Bomen Effect Analyse 17 bomen

Basisschool De Nienekes
Cuijk

Bomen Effect Analyse

Status rapport: Definitief 13 maart 2023

Bijlage 1. Boomnummers

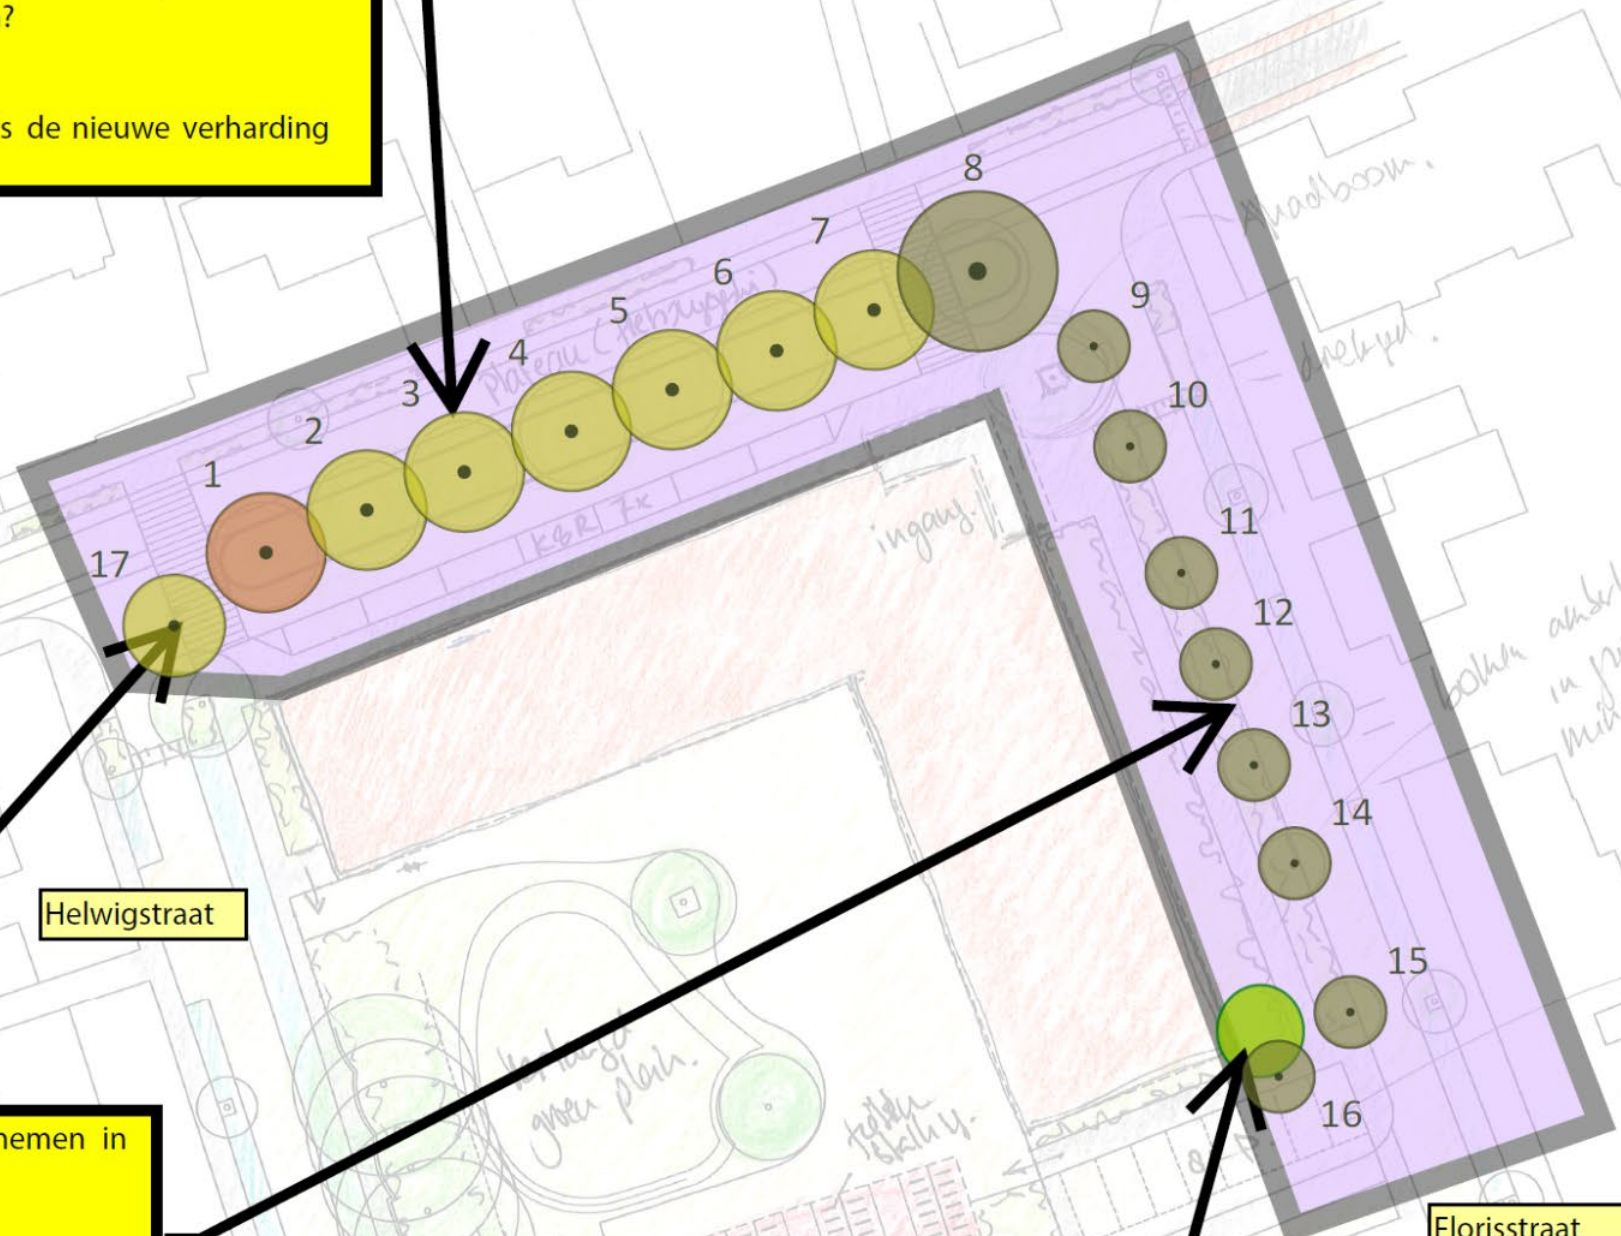
De rij te handhaven bomen Langs de Veldstraat.
Ten zuiden van deze rij is nu gazon en zijn we voornemens om een Kiss en Ridezone (K&R-zone) te maken.

De bomenwortels groeien ongetwijfeld onder te maken K&R-zone.

De bedoeling is dat de verharding begint op ca 2m vanuit de bomen.

Vragen:

- opname: soort (Frax. excelsior), hoogte- en breedtematen
- Wat is de levensverwachting van deze bomen zonder ontwerpwijziging?
- Wat is het effect van de nieuwe verharding (en het gebruik ervan) op de bomen?
- Indien negatief effect: welke maatregelen kunnen het negatieve effect opheffen zodat de bomen alsnog een toekomst van sowieso > 15 jaar hebben?

Als de bomen niet gehandhaafd kunnen blijven, kan dat wel als de nieuwe verharding op een afstand van 2,5 of 3,0m vanaf de bomen komt?

Tevens ook deze te kappen boom meenemen in de briefrapportage

- opname: soort, hoogte- en breedtematen
- Wat is de levensverwachting van deze bomen zonder ontwerpwijziging?

Tevens ook deze te handhaven bomen in de Florisstraat meenemen in de briefrapportage

- opname: soort, hoogte- en breedtematen
- Wat is de levensverwachting van deze bomen zonder ontwerpwijziging?

Tevens ook deze te handhaven boom tussen Florisstraat en de school meenemen in de briefrapportage

- zelfde vragen als bomen langs Veldweg.
- graag ook inmeten t.o.v het gebouw.

Traditionele realisatie (ontgraving tot 50 cm diepte) op 2-3 meter uit de stam resulteert in een percentage wortelverlies van > 40 %. Dit percentage is onacceptabel, de essen zijn niet duurzaam te behouden. Boom 17 kan tevens niet behouden blijven.

Traditionele realisatie (ontgraving tot 25 cm diepte) resulteert in een percentage wortelverlies van 15-20 %. Dit percentage is acceptabel en heeft een tijdelijke conditievermindering tot gevolg. Boom 9 kan tevens niet behouden blijven.

Traditionele realisatie (ontgraving tot 25 cm diepte) resulteert in een percentage wortelverlies van > 40 %. Dit percentage is onacceptabel, amberboom 16 is niet duurzaam te behouden.

Indien behoud van de essen wenselijk is, dient de huidige groeiplaats (gazon) gehandhaafd te blijven en zelfs verbeterd te worden.

Nieuwe verharding kan alleen gerealiseerd worden op de grens van de huidige gevel van de basisschool, dus tenminste op > 5 meter uit de bomen.

Bij de realisatie van het voetpad ondervinden de bomen schade. Door de bomen in een groenstrook te situeren ontslaat meer groeiruimte. Bij voorkeur wordt de verharding hier verwijderd. Het cunetzand en overige slechte grond dient met een grondzuigwagen verwijderd te worden waarna de groeiplaats wordt aangevuld met bomengrond.

Indien behoud van amberboom 16 wenselijk is, dienen geen parkeerplaatsen te worden aangelegd. De huidige groeiplaats (gazon) dient gehandhaafd te blijven en zelfs verbeterd te worden.
